電源開発株式会社  
大間原子力発電所

津波の検討

—津波来襲時の砂による取水設備への影響—

平成17年1月  
原子力発電安全審査課

図-1 発電所計画地点周辺の海底土質

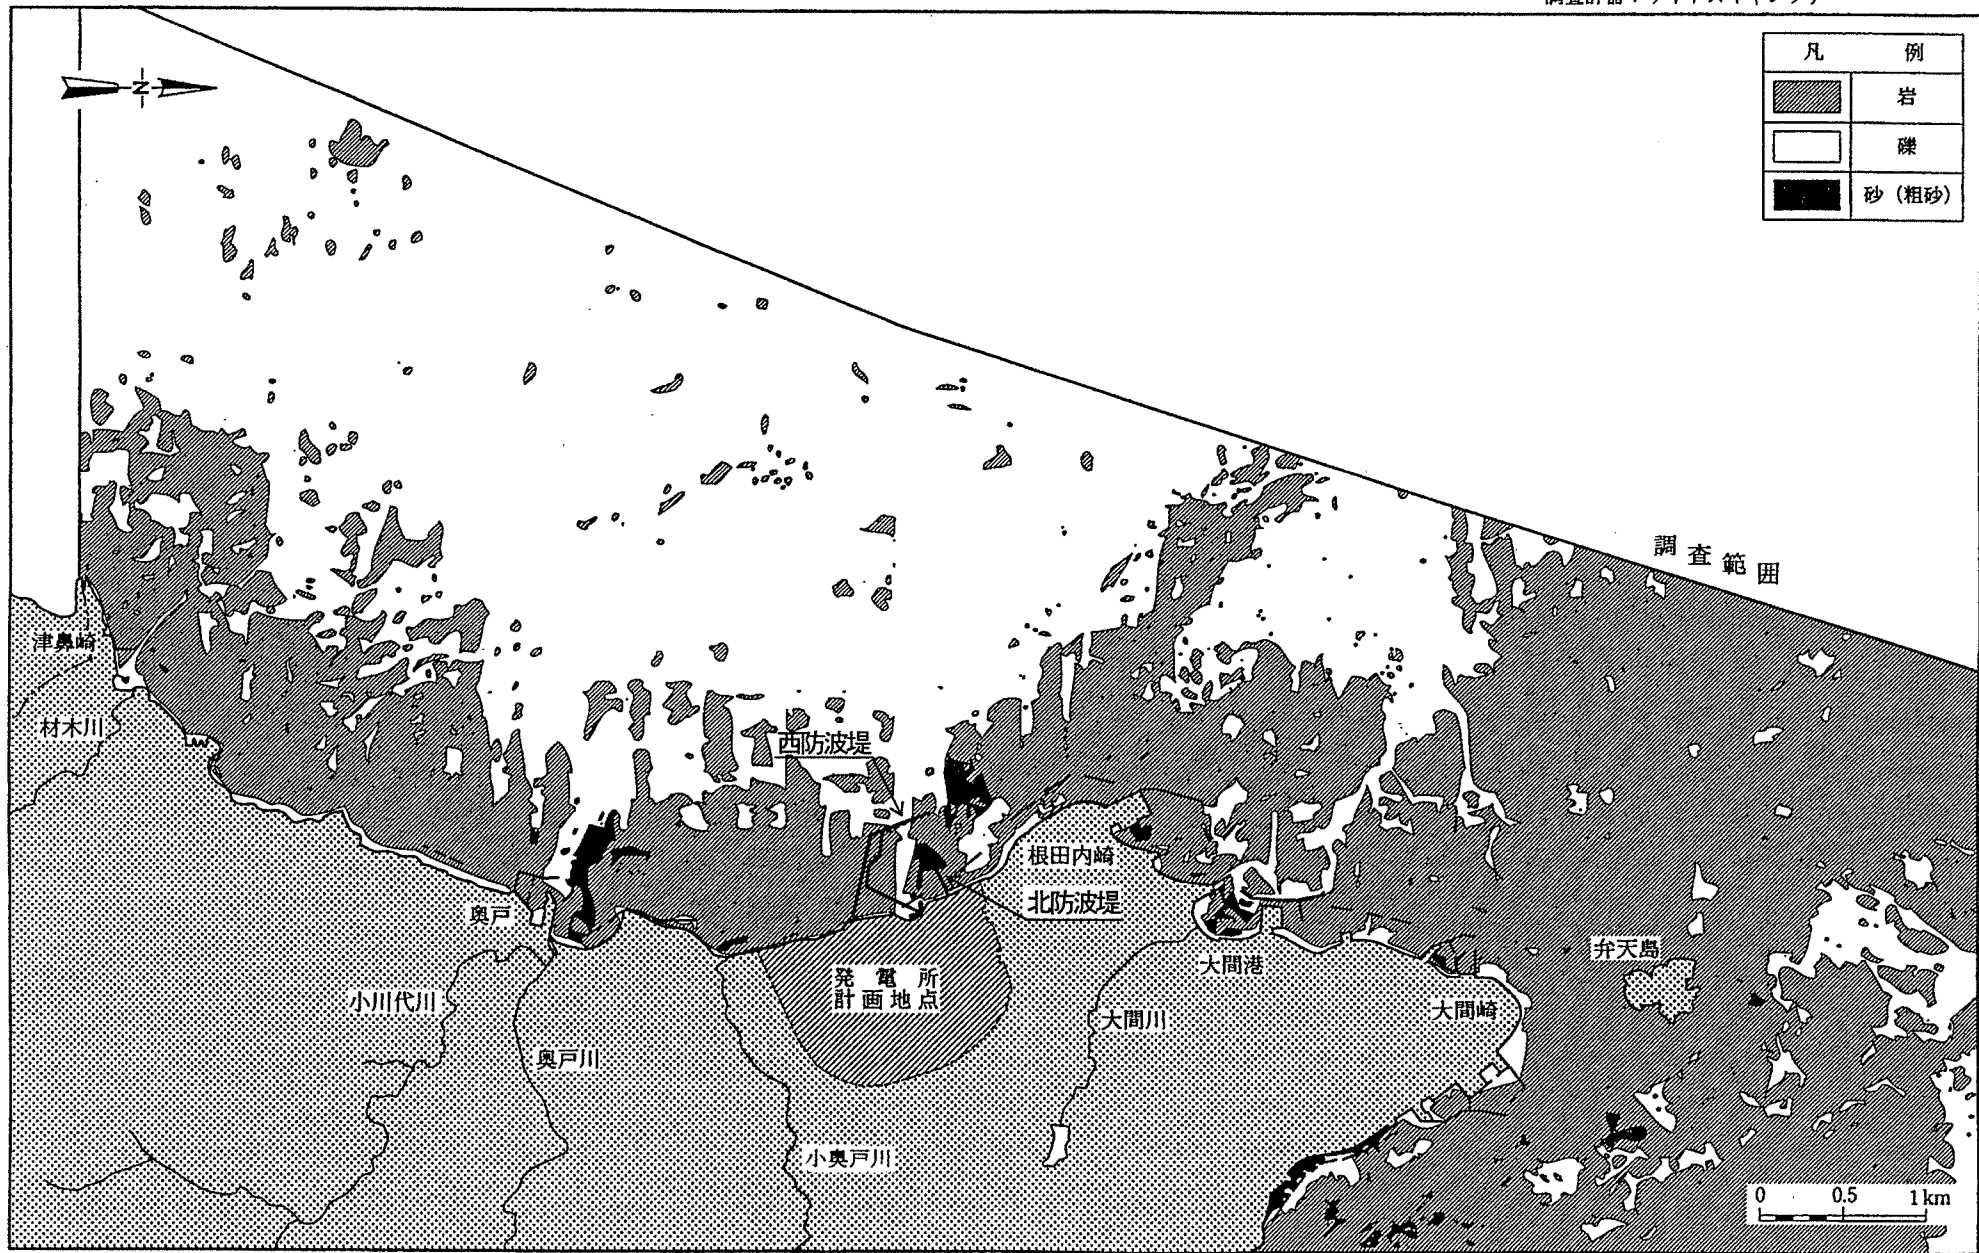
図-1に示すとおり、敷地前面の海域の砂の分布は一部の範囲に限られ、港湾付近では、北防波堤の先端付近及び西防波堤の北方沖側に分布している。

图-3 計算領域

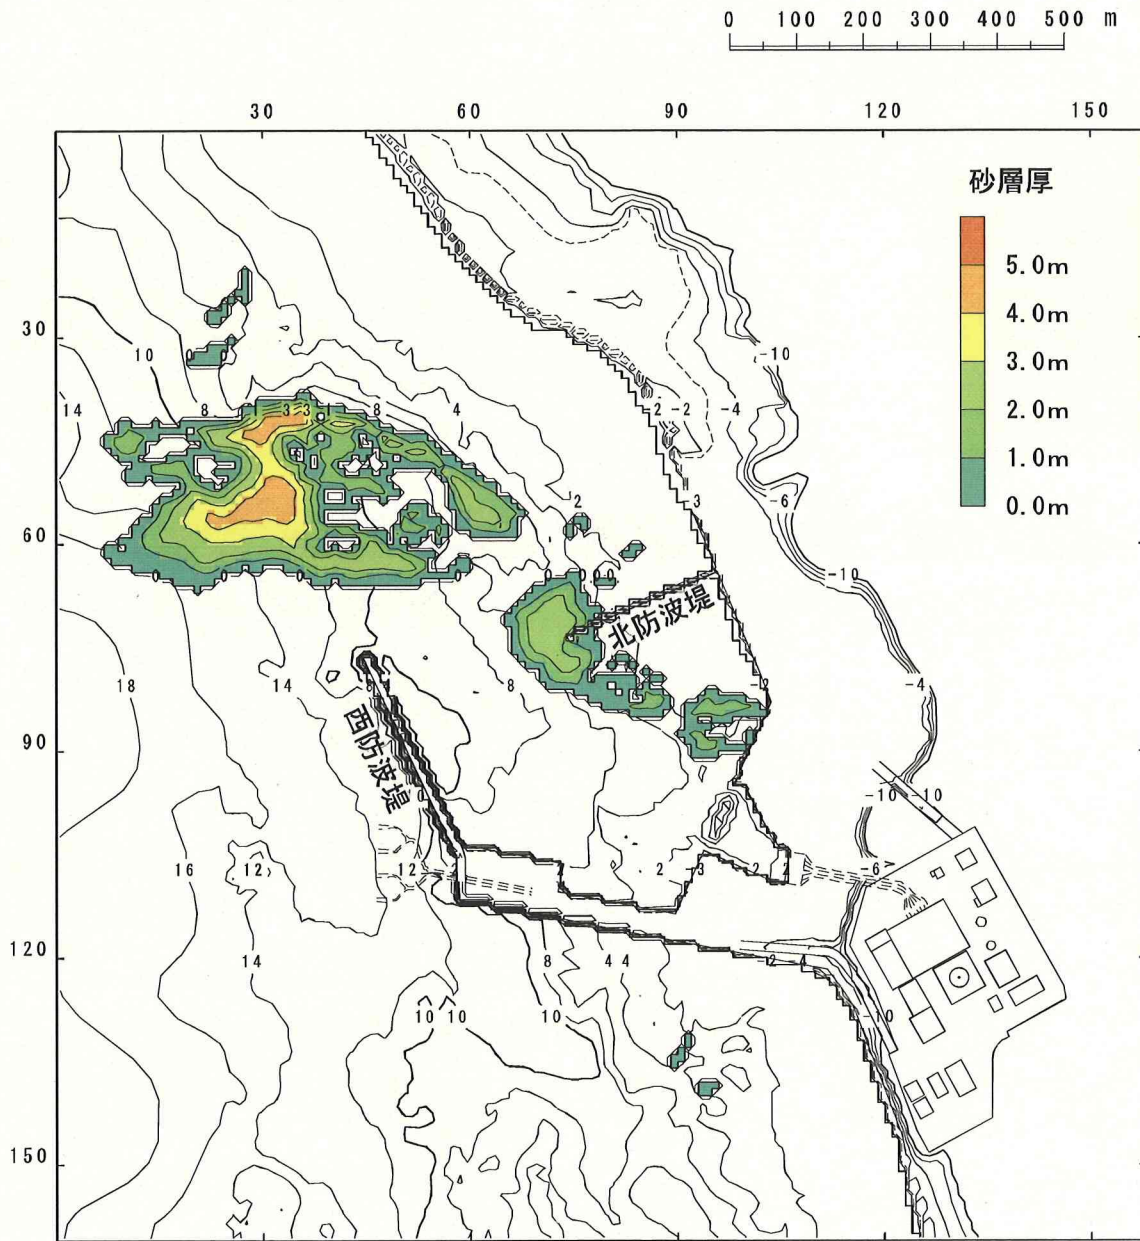
砂移動の数値シミュレーションの計算領域を図-3に示す。砂移動の検討範囲は、計算格子間隔約10mとし、図に示す領域としている。この領域の境界では、砂の出入りが自由な条件で計算を実施している。

また、図には砂の分布範囲及び砂層厚が示されており、敷地前面海域の砂の堆積量は、西防波堤沖で約19万 $m^3$ 、北防波堤周辺で約4万 $m^3$ であるとしている。

図-4(1) 砂移動の検討結果 (日本海東縁部)

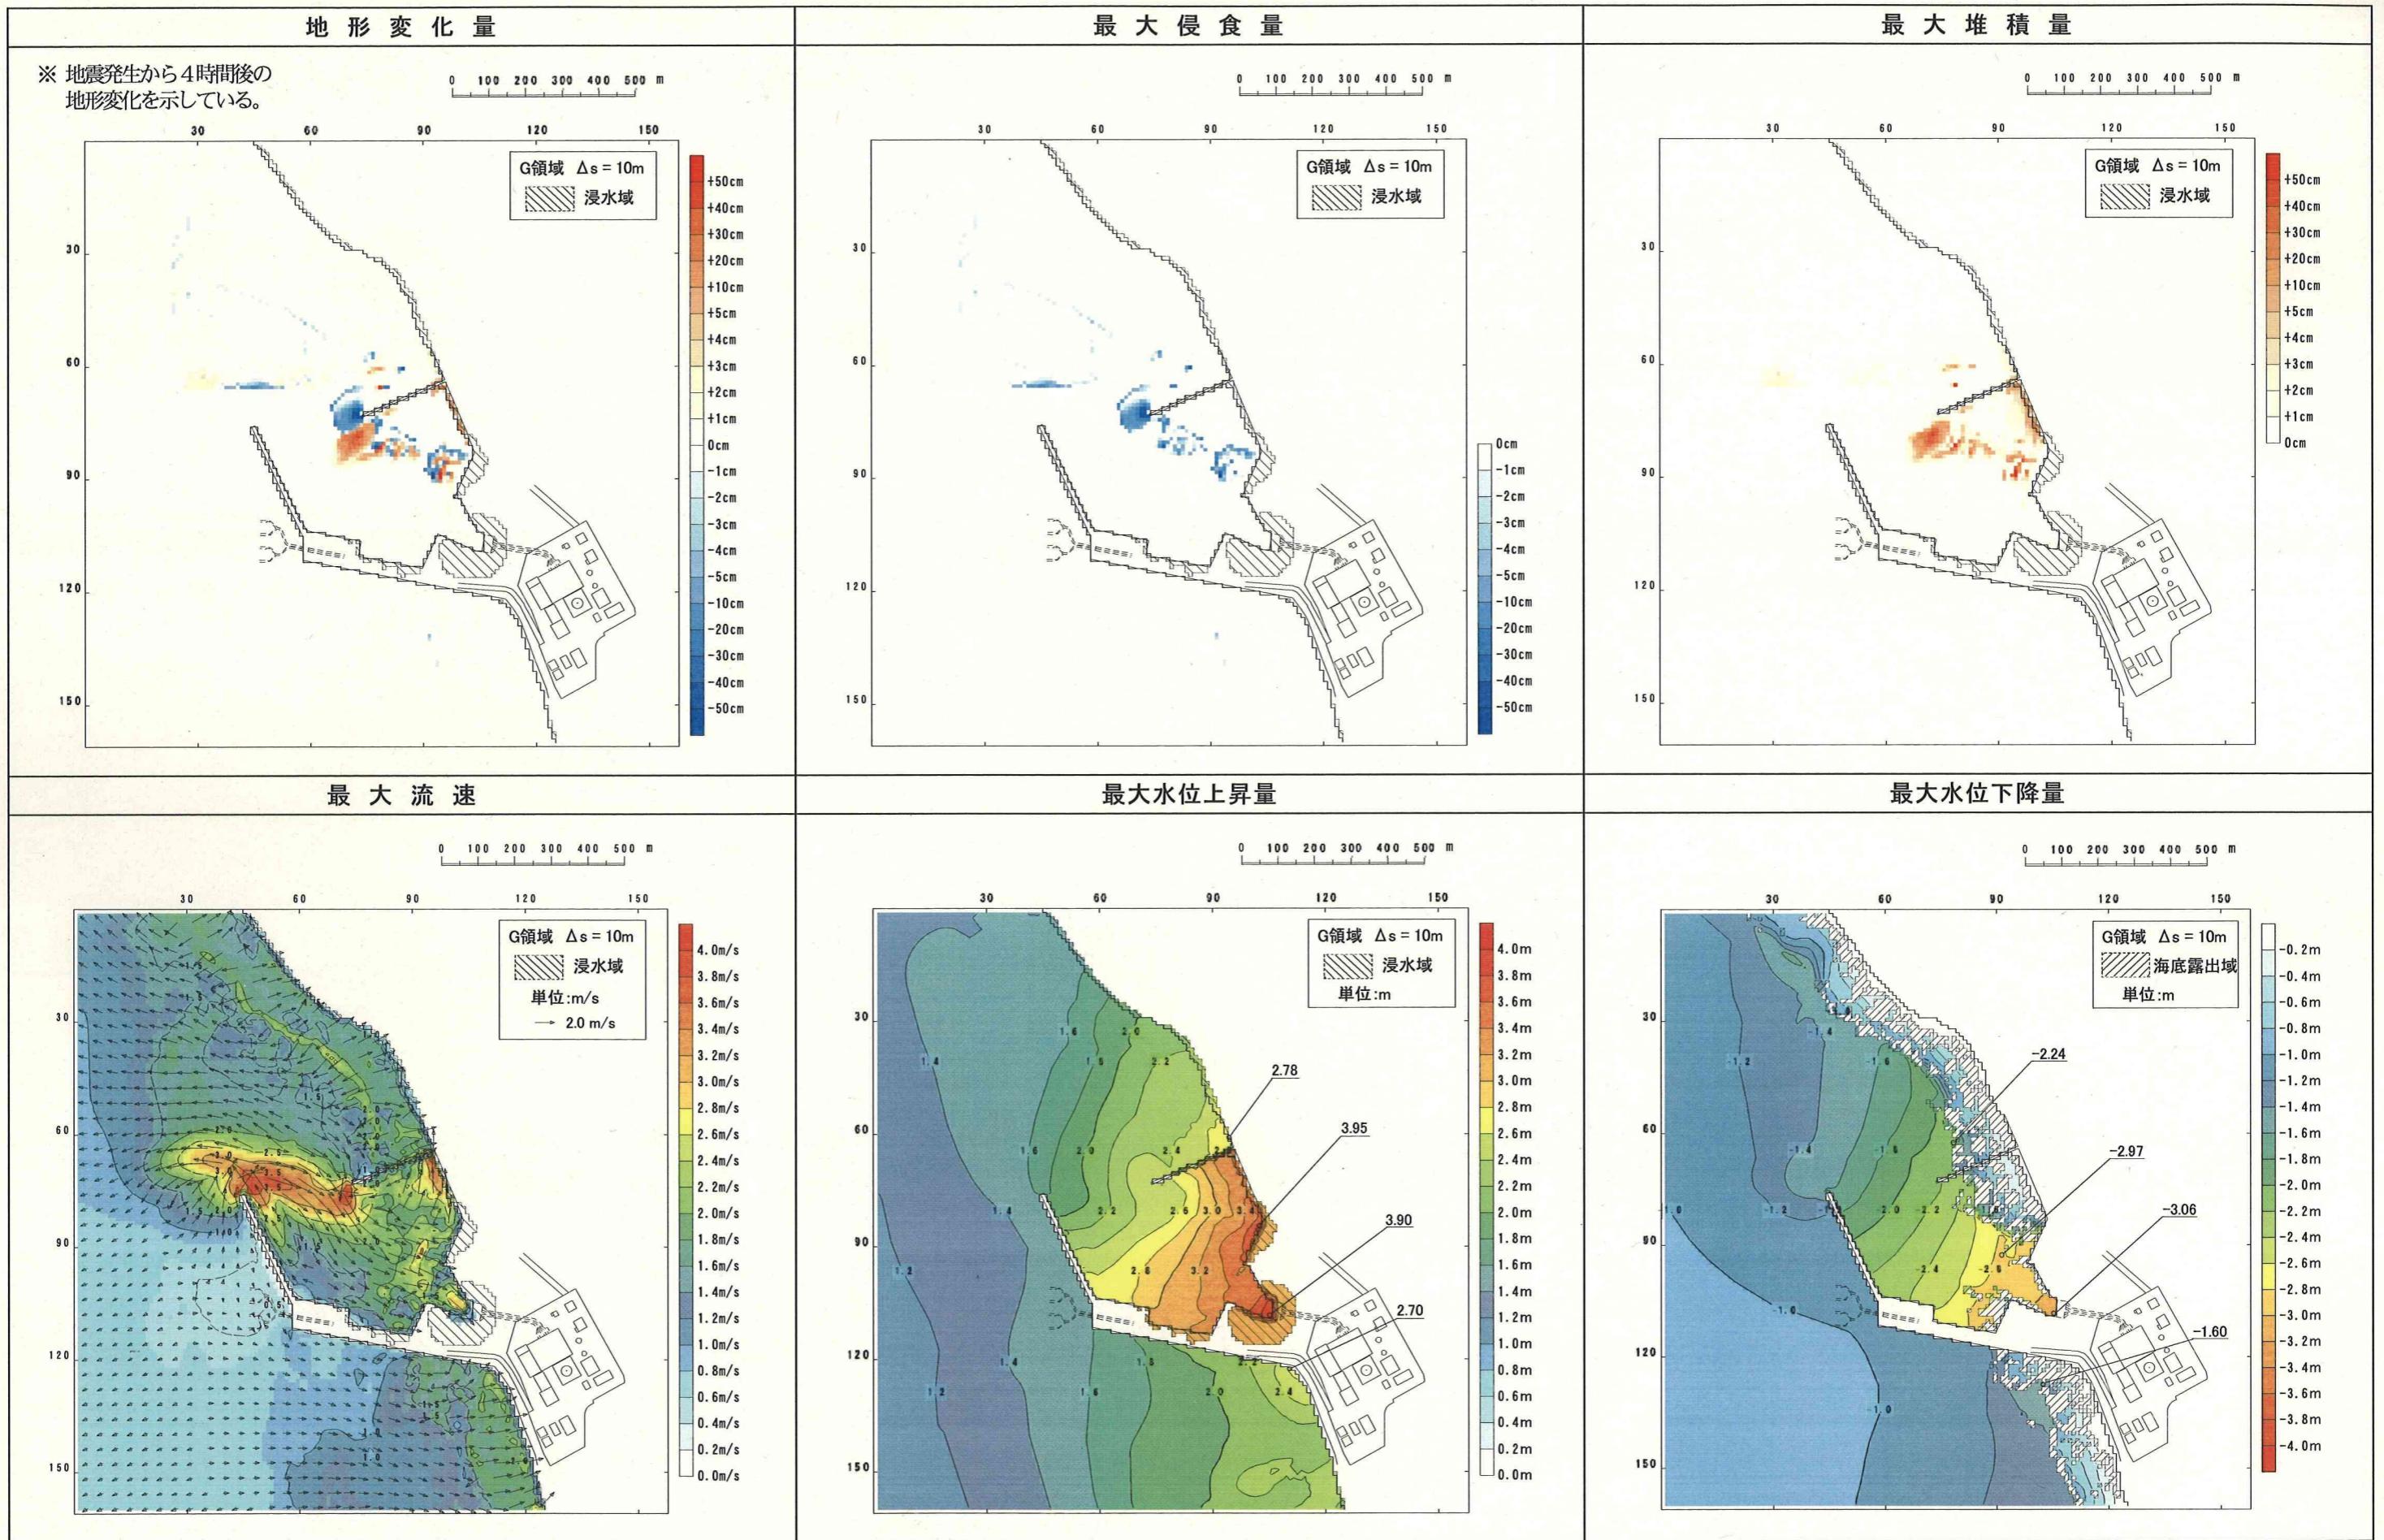
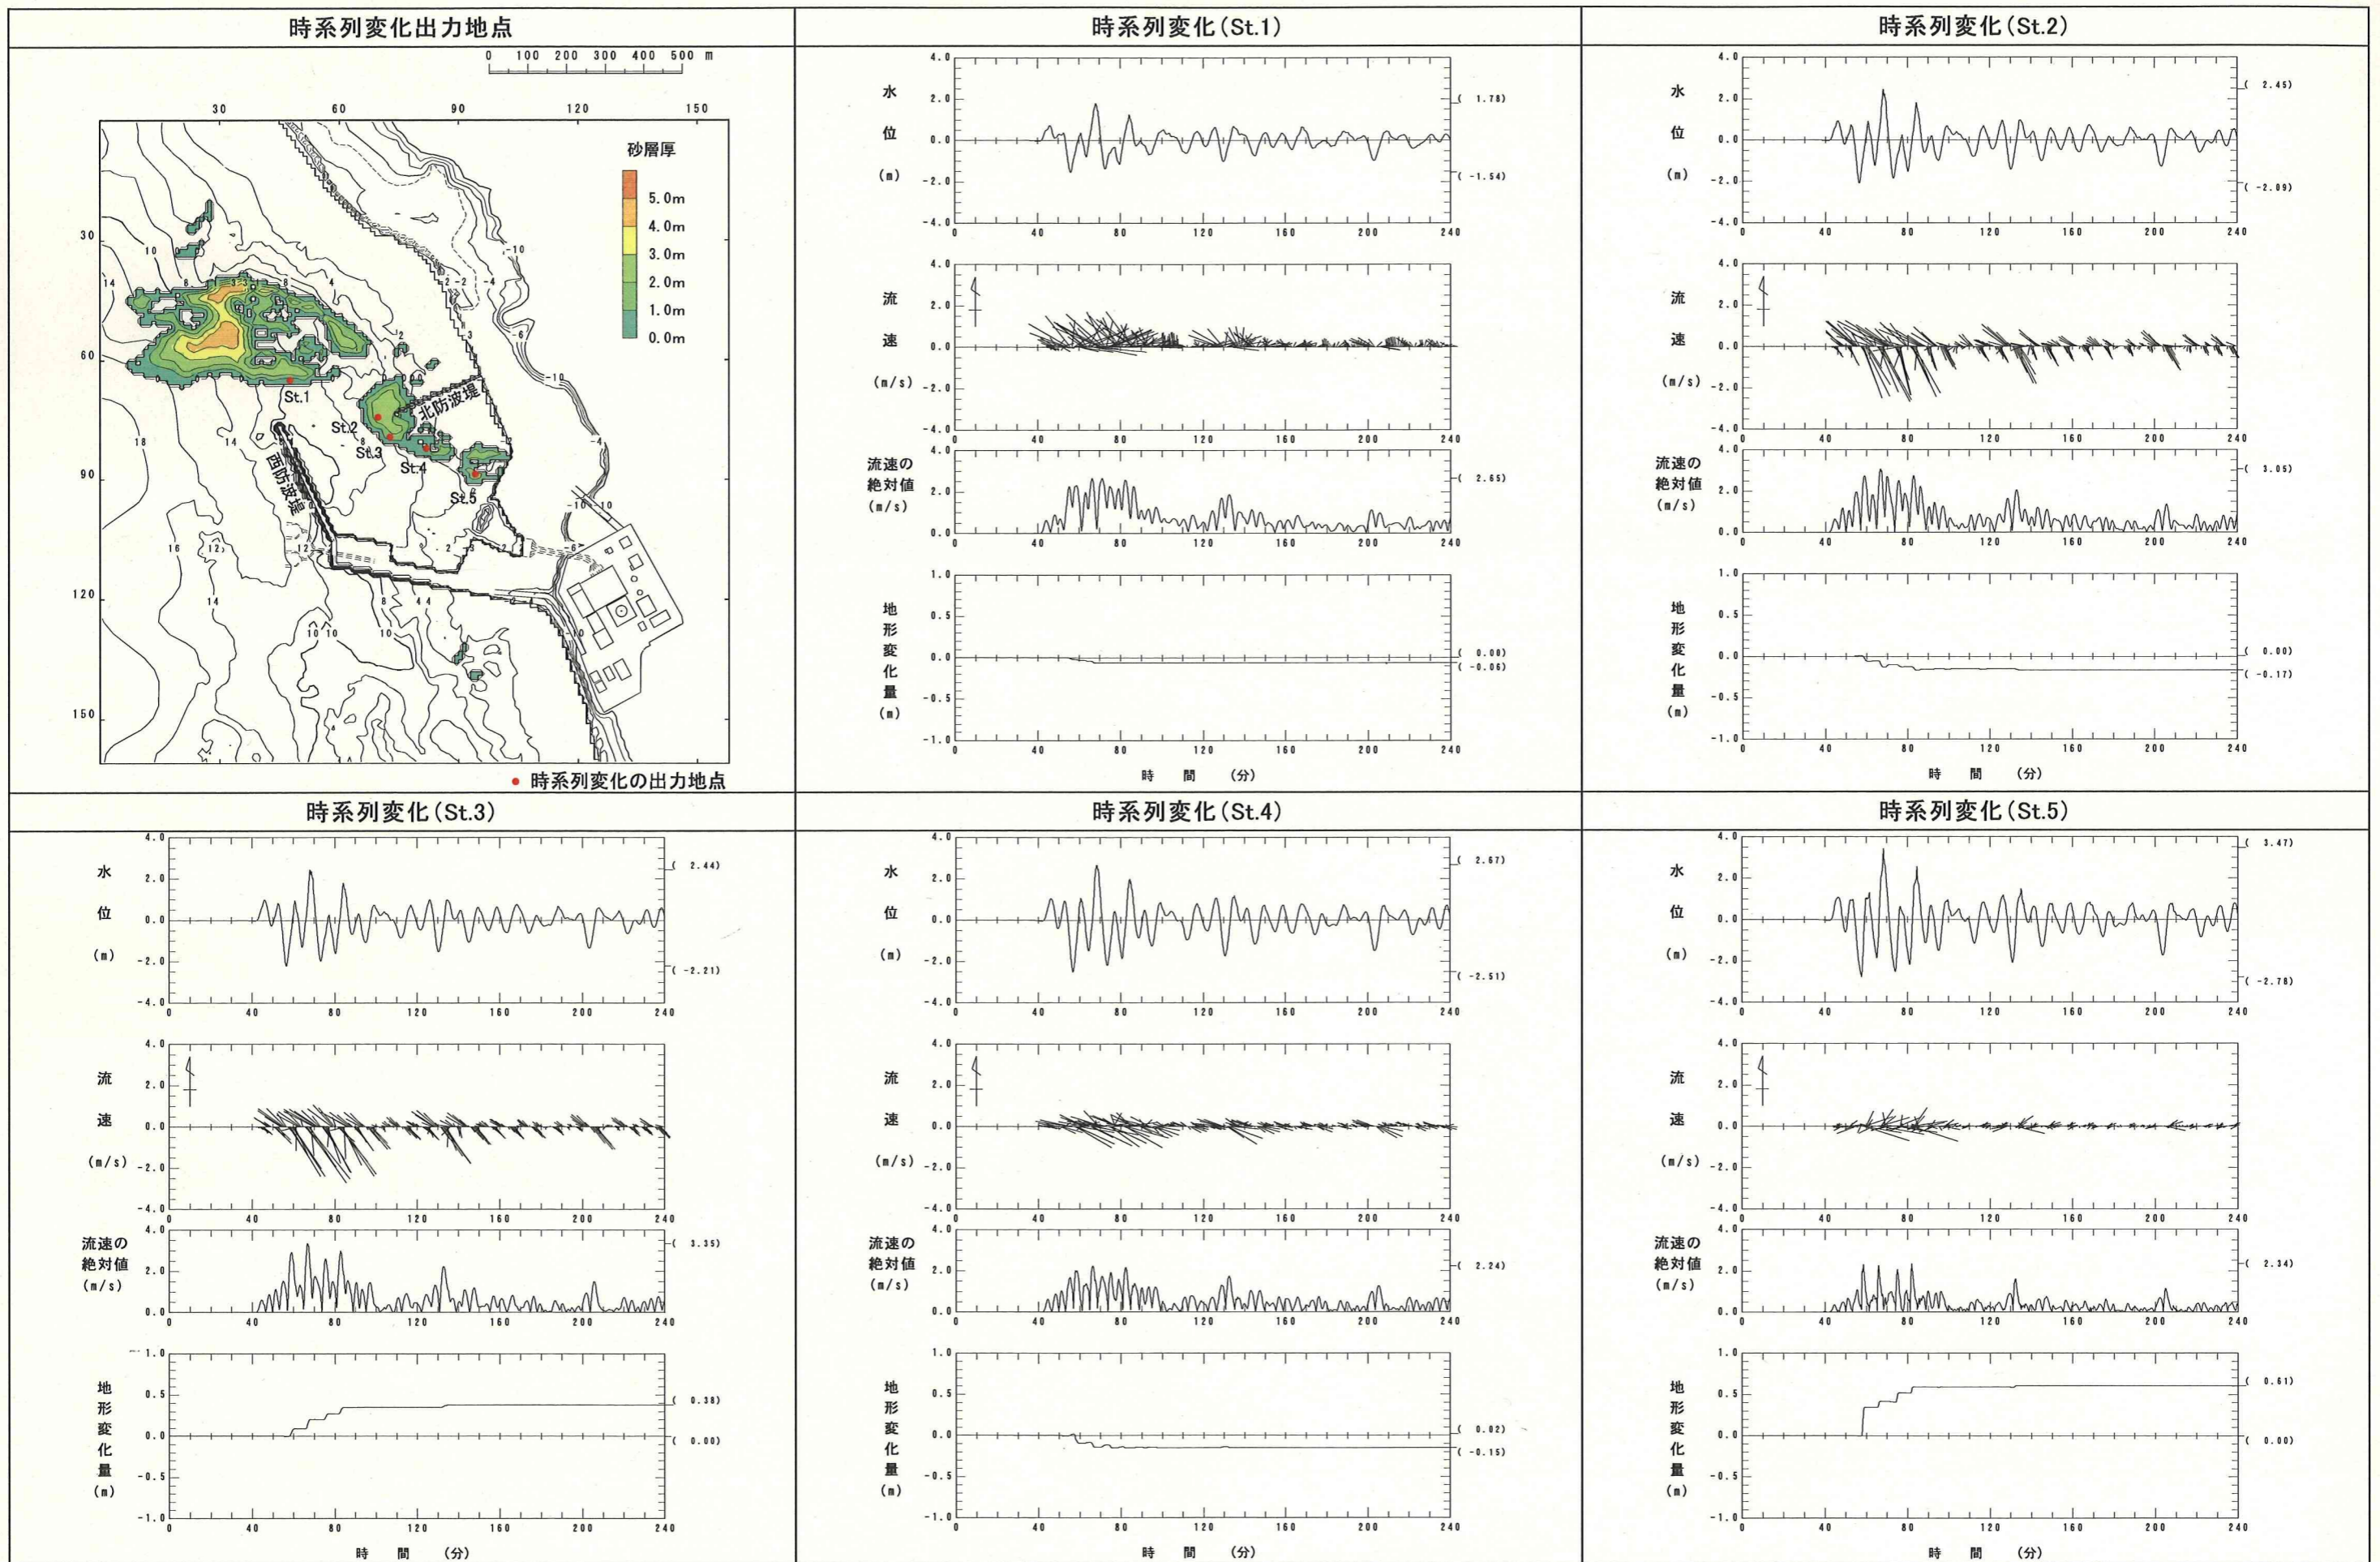
この結果より, 日本海東縁部に想定される地震に伴う津波では, 防波堤開口部付近で3.5m/s以上の最大流速が発生するため, 北防波堤周辺を中心に3,000m<sup>3</sup>程度の砂の侵食及び堆積が生じるものの, 取水口及び取水口付近における砂の侵食及び堆積は認められないとしている。
